PLU **PLAN LOCAL D'URBANISME** COGNAT-LYONNE

APPROBATION DU PLU	VU POUR ÊTRE ANNEXÉ À LA DÉLIBÉRATION APPROUVANT LE PLU DU 20/09/2018
ENQUÊTE PUBLIQUE	DÉROULEMENT DE L'ENQUÊTE PUBLIQUE DU 04/06/2018 AU 05/07/2018
ARRÊT DU PLU	DÉLIBÉRATION DU CONSEIL COMMUNAUTAIRE EN DATE DU 20/12/2017
MAÎTRE D'OEUVRE DU PLU	URBEO I MEDIATERRE URBANISME ENVIRONNEMENT

NOTICE
AMENDEMENTS
PROJET DE PLU

DEMANDE DE M. GENDRE

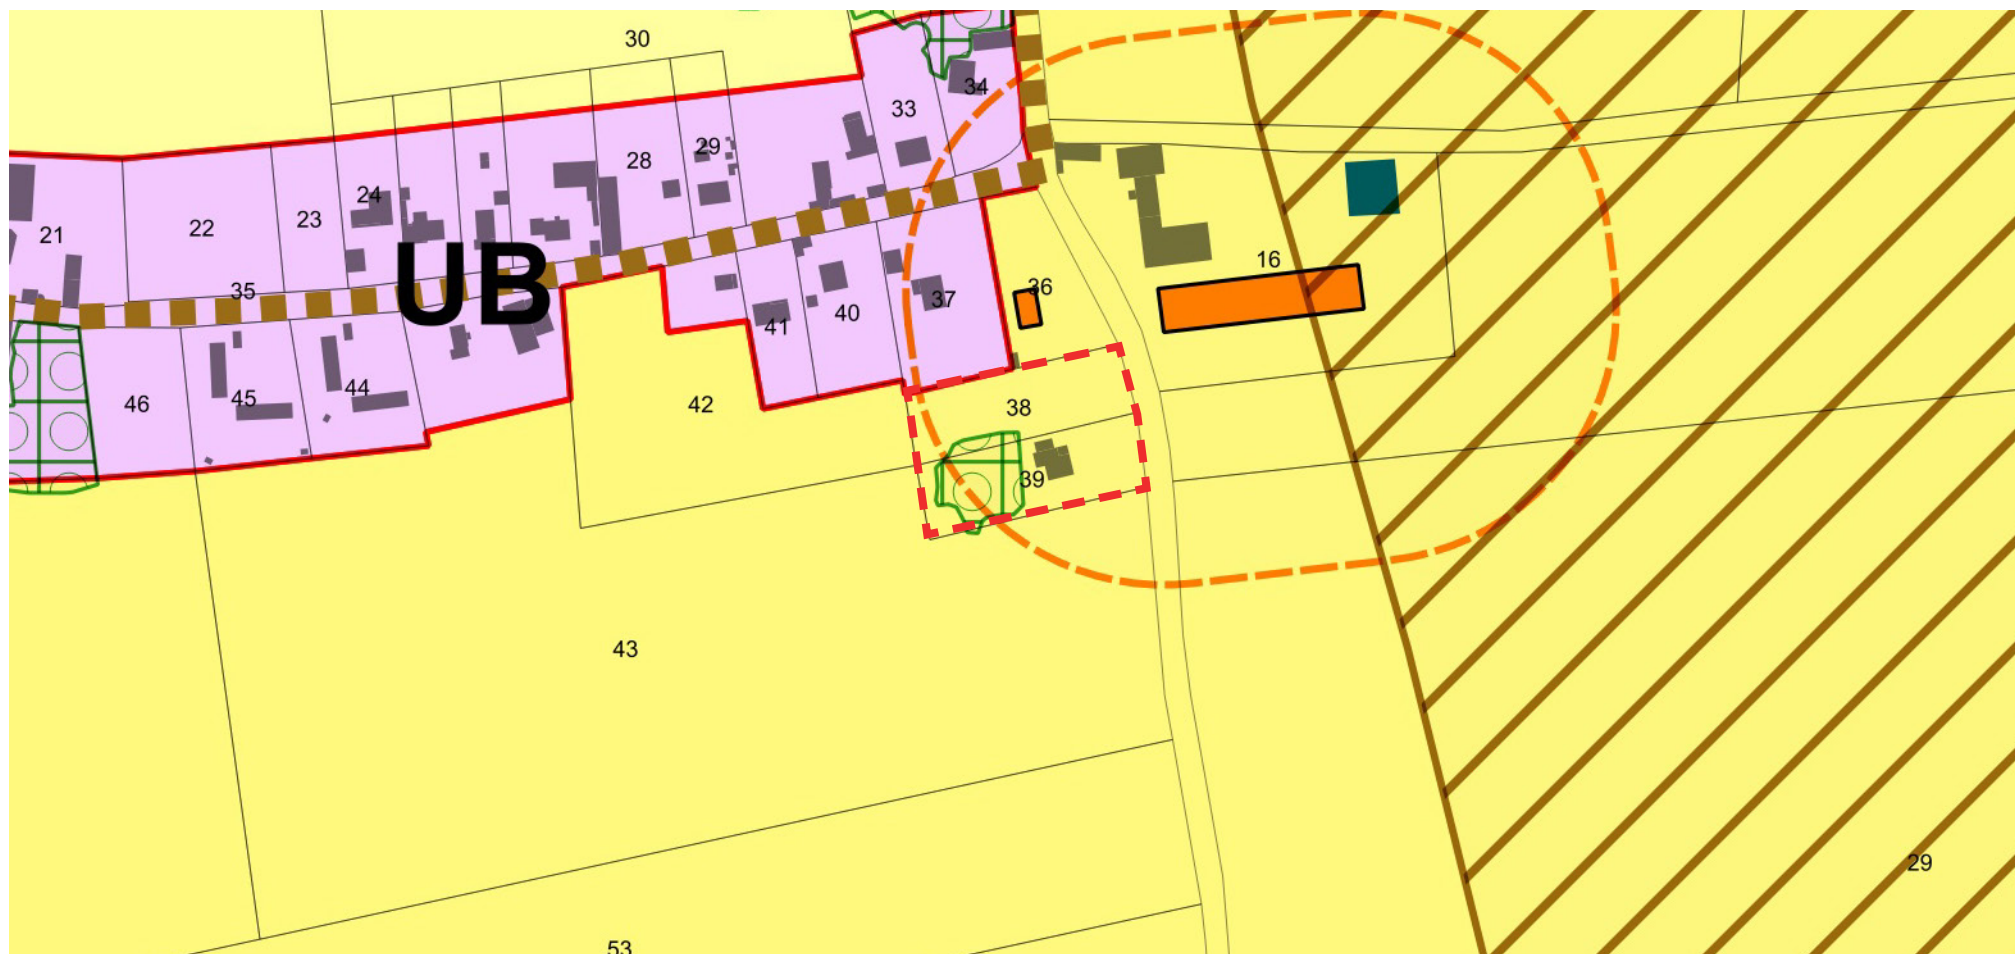
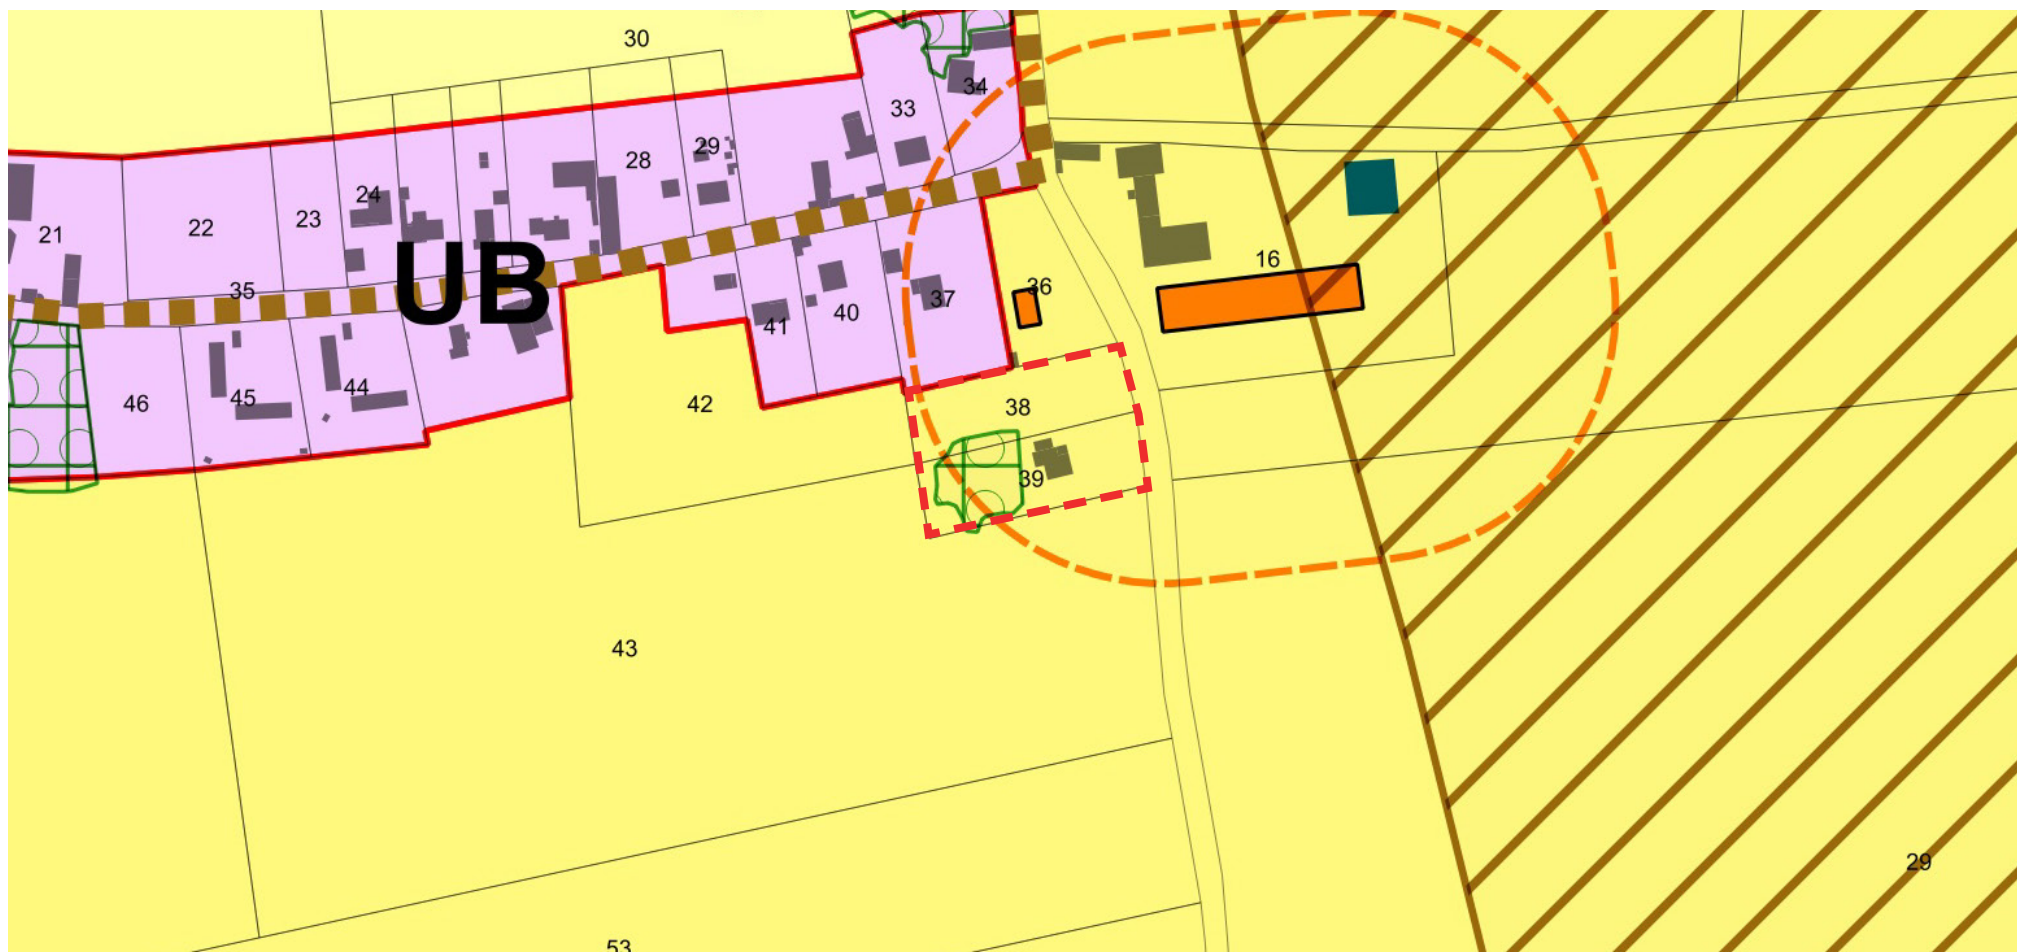
- Déclasser en zones A les secteurs inscrits en zone UB de Lyonne, notamment tout ce qui est au Nord de la RD2209,
- Supprimer les parcelles en extensions de l'urbanisation identifiées hors ZAC des zones UB

- Classer en zone constructible (UB) 3 parcelles (109, 110 et 113) en plus de la parcelle n°108 au motif que le réseau d'alimentation est déjà existant, que les terrains sont bornés et des frais importants ont été engagés.

- La parcelle n°108 classée en UB est identifiée par la DDT03 comme devant être déclassée. Les parcelles n°109, 110 et 113 sont classées en zone A dans le secteur de Lyon. Le hameau n'est pas prioritaire dans le développement de l'urbanisation communale. De plus, l'inscription de ces parcelles conduirait à les considérer comme des extensions de l'urbanisation ce qui augmenterait le foncier urbanisable déjà élevé. La préexistence de réseaux ne constitue pas un motif de classement en zone constructible. Les parcelles n°108, 109, 110 et 113 sont, après avis des PPA et enquête publique, classées en zone agricole A.

**DEMANDE DE M. BOURGEOIS**

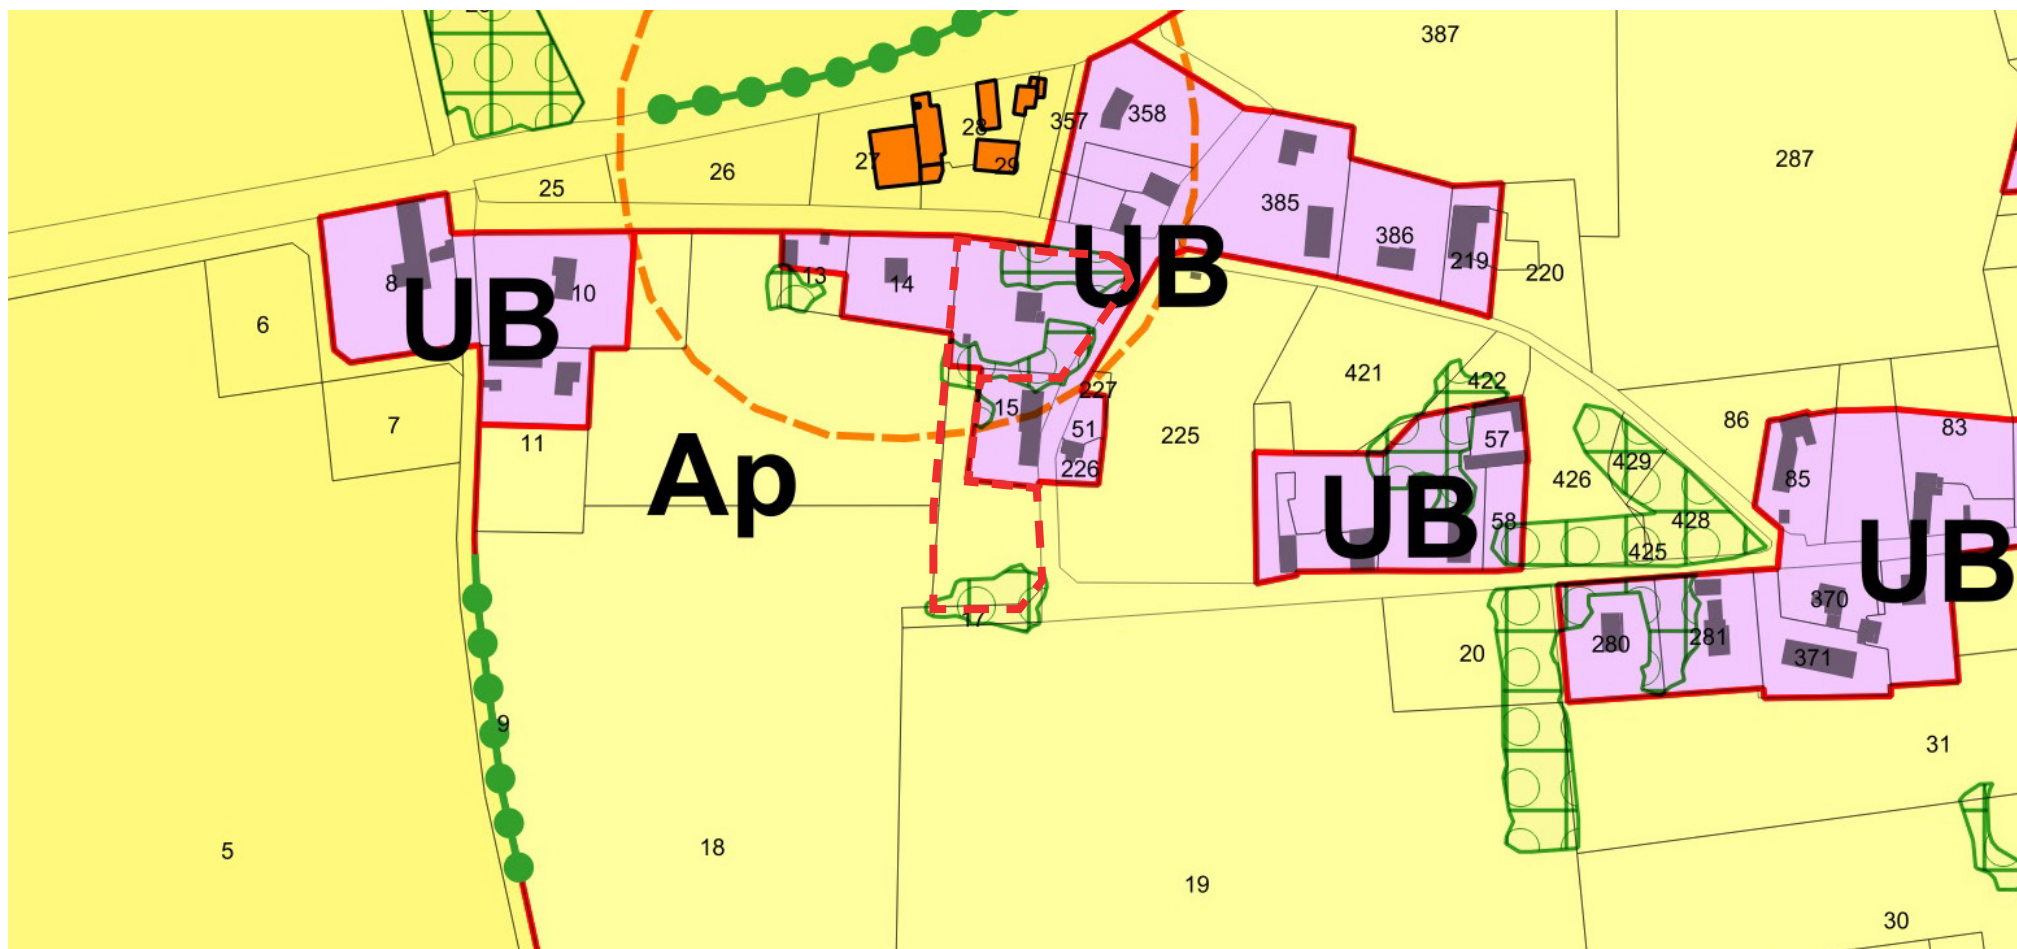
- Classer en zone constructible (UB) la parcelle n°ZC20 au motif que celle-ci est trop petite pour être exploitée par un agriculteur

- Apparemment le numéro de parcelle identifié n'est pas le bon.
- La parcelle est classée en zone Ap dans le secteur de Lyon. Le hameau n'est pas prioritaire dans le développement de l'urbanisation communale. De plus, l'inscription de cette parcelle conduirait à la considérer comme une extension de l'urbanisation ce qui augmenterait le foncier urbanisable déjà élevé sur la commune. Le classement de la parcelle est maintenu en zone Ap.

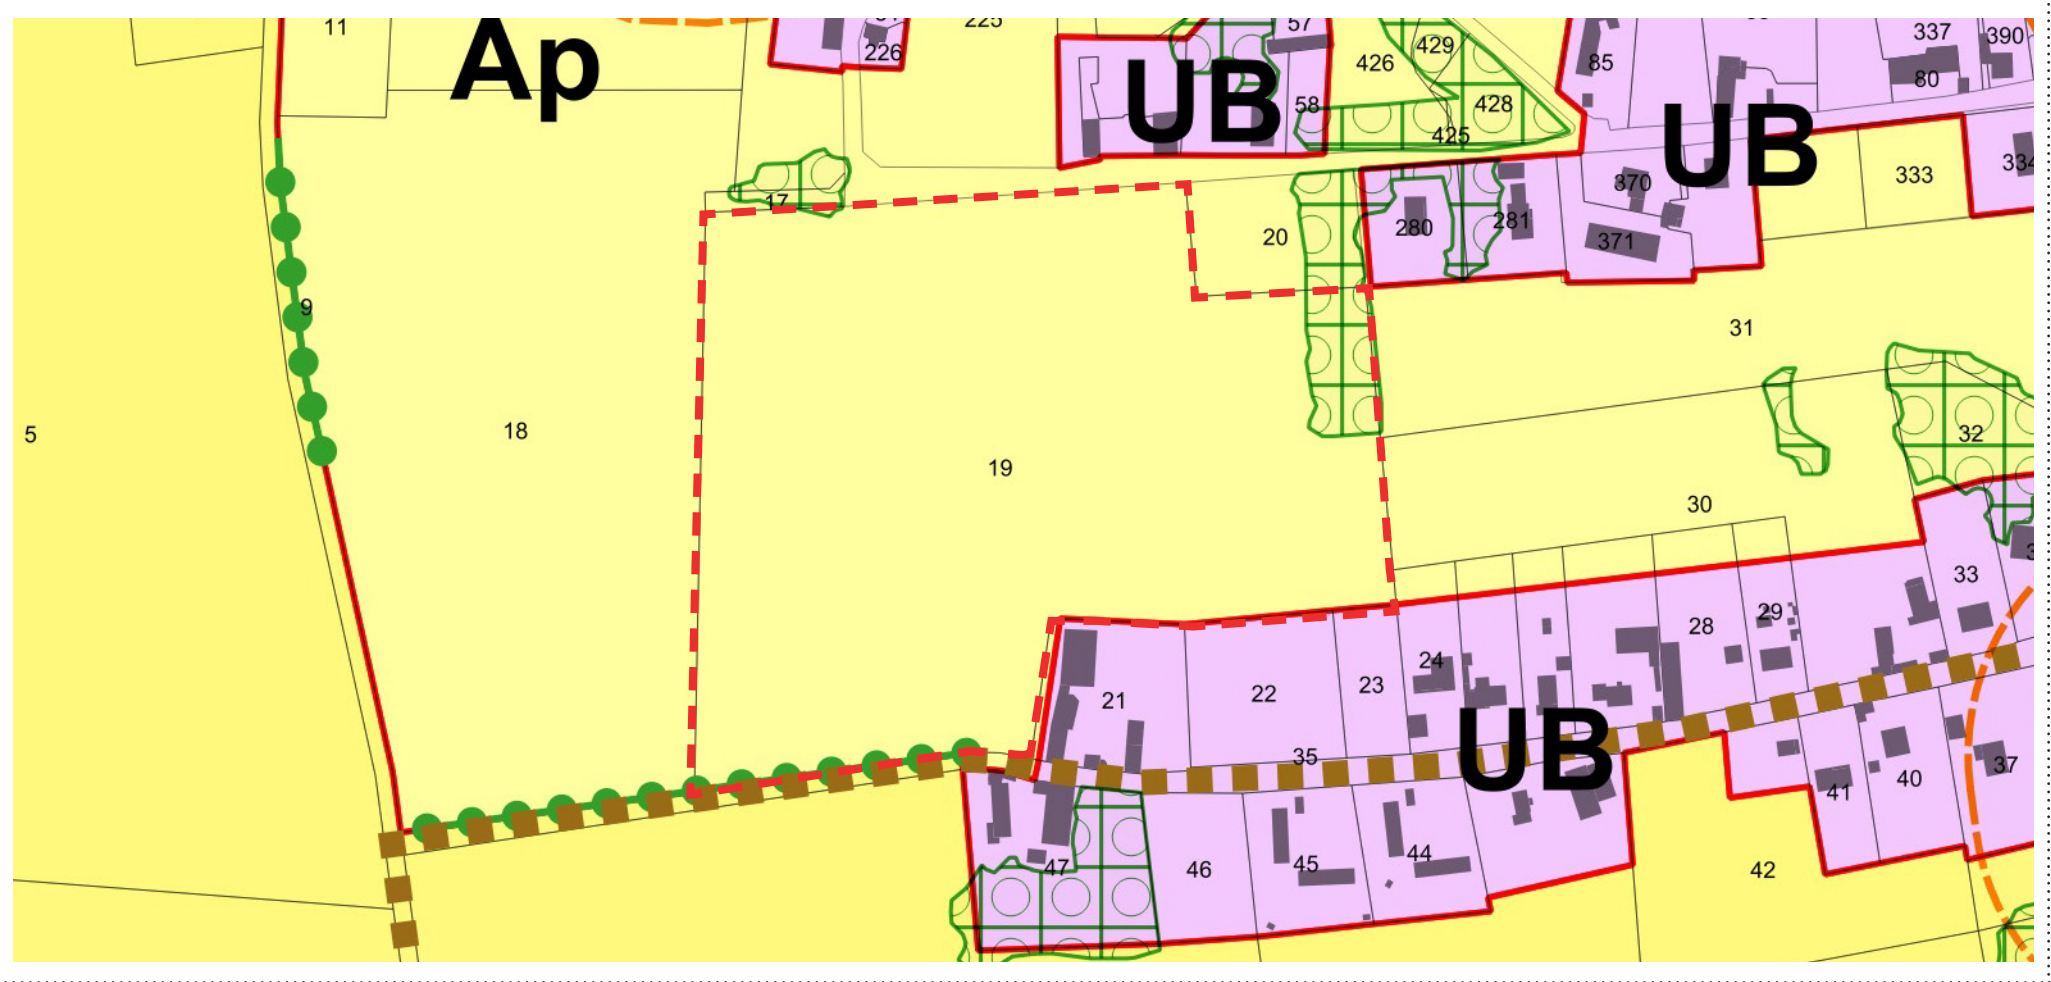
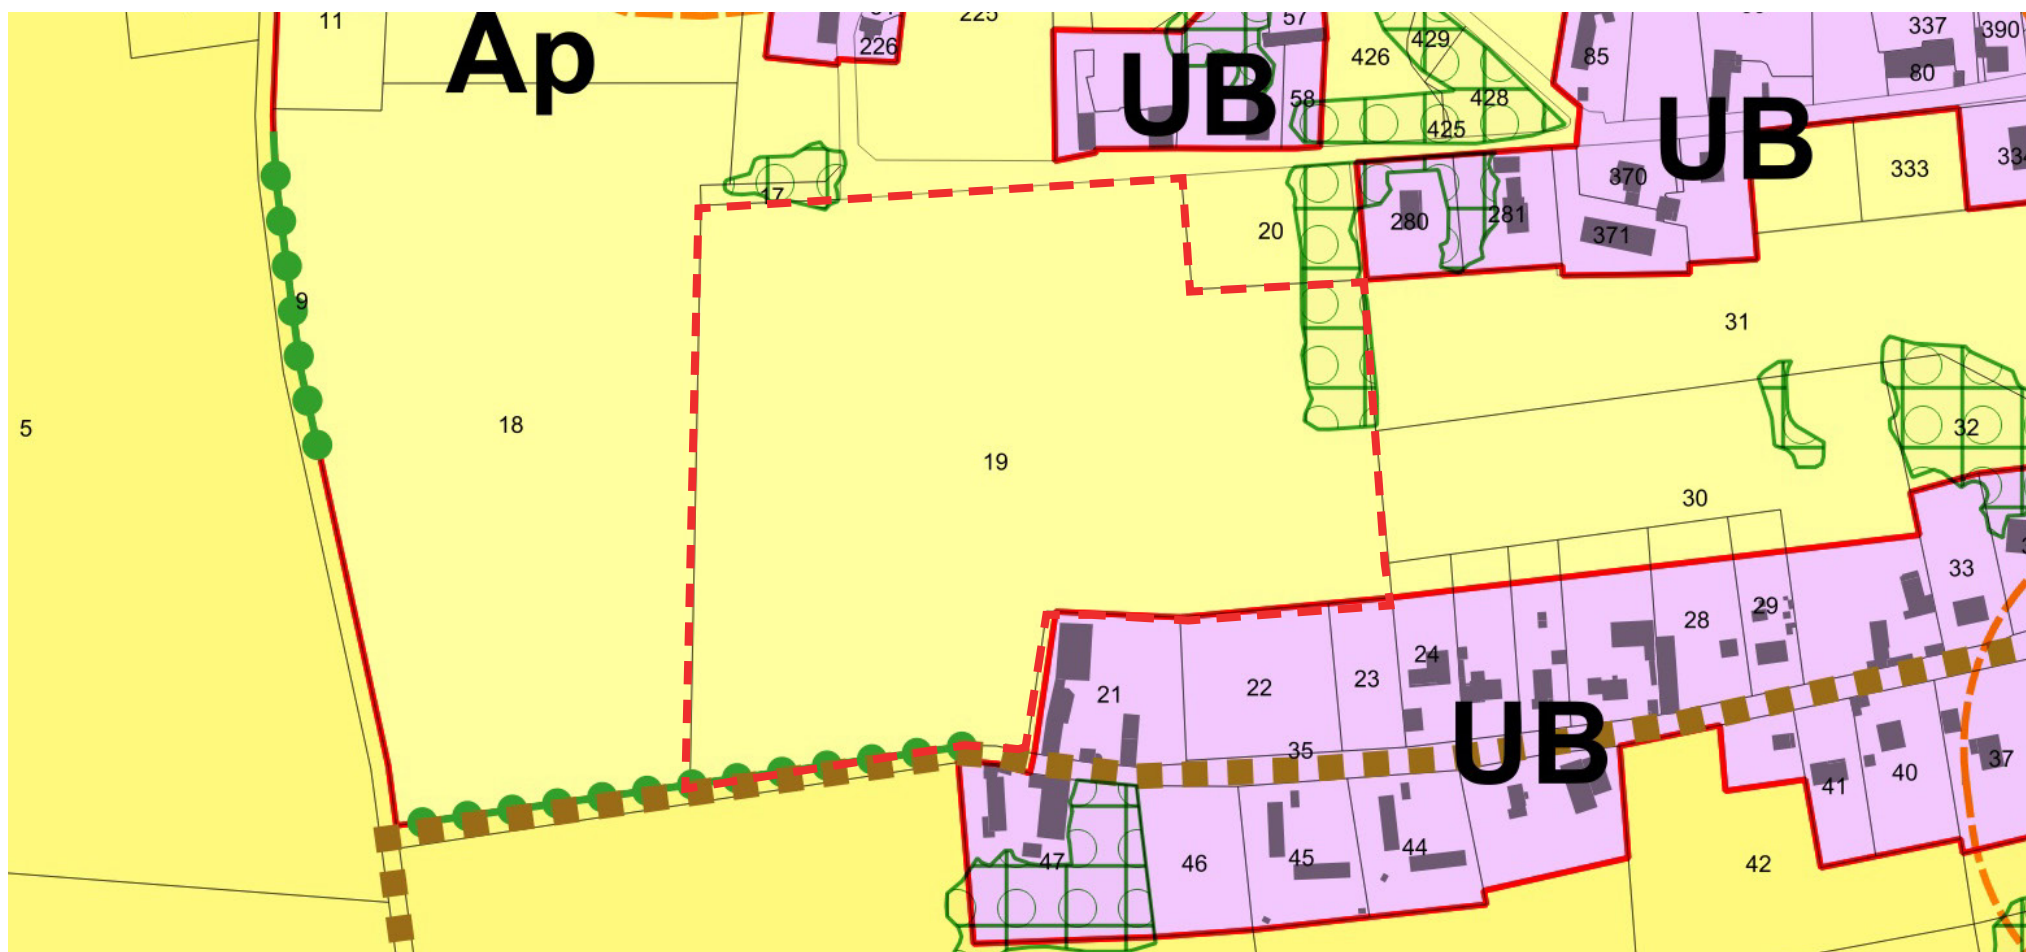
- Classer en zone constructible en totalité la parcelle n°15 (section ZS) car elle a un chemin goudronné, dispose d'une borne d'assainissement, et l'électricité, le téléphone et l'éclairage sont à proximité immédiate.

- La parcelle est classée en zone Ap dans le secteur de Lyonne. Le hameau n'est pas prioritaire dans le développement de l'urbanisation communale. De plus, l'inscription de cette parcelle conduirait à la considérer comme une extension de l'urbanisation ce qui augmenterait le foncier urbanisable déjà élevé sur la commune. Le classement de la parcelle est maintenu en zone Ap.
